改善箇所説明図

ハイブリッドオートマチックトランスミッション

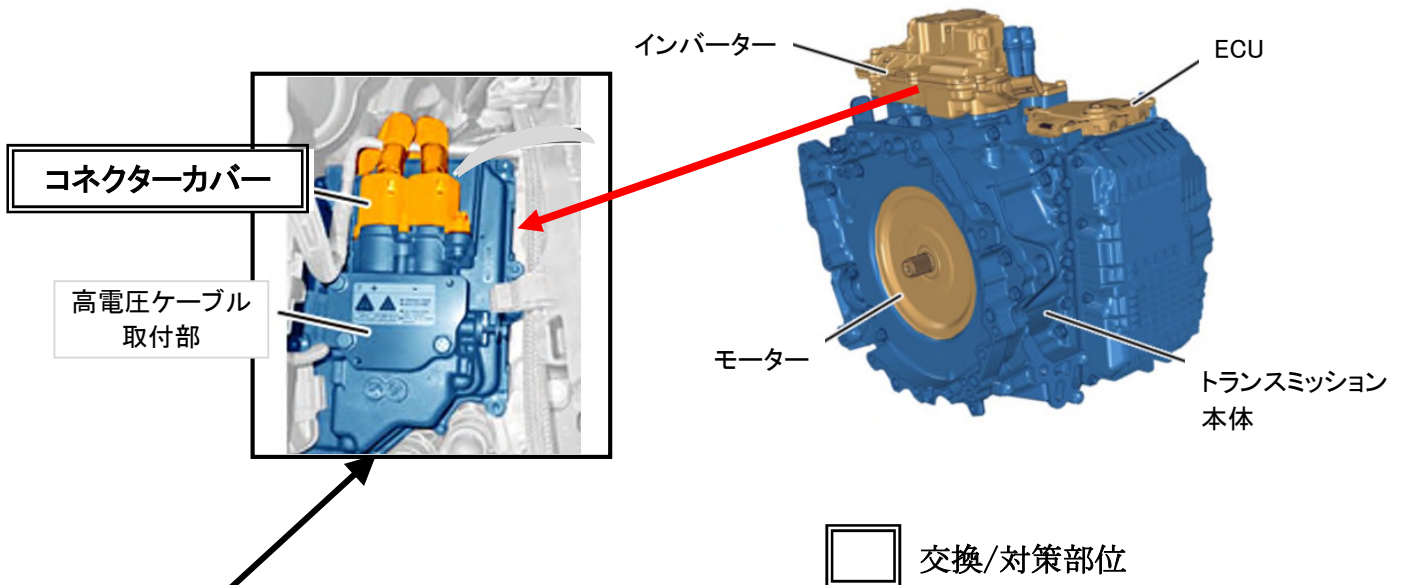
基準不適合部位

ハイブリッドシステムのインバーターにおいて、高電圧ケーブルのコネクターカバーの組み付けが不適切なため、水分がトランスミッションのインバーター部に侵入し、短絡が発生するおそれがある。このためエンジン警告灯が点灯するとともに、セーフモードによりモーター駆動が停止する。

改善の内容

全車両、コネクターカバーの組み付け状態を点検し、不適切な場合は組み付けなおす。

識別：車台番号打刻の車台番号の最左から2桁目の上部に黄色のペイントを塗る。
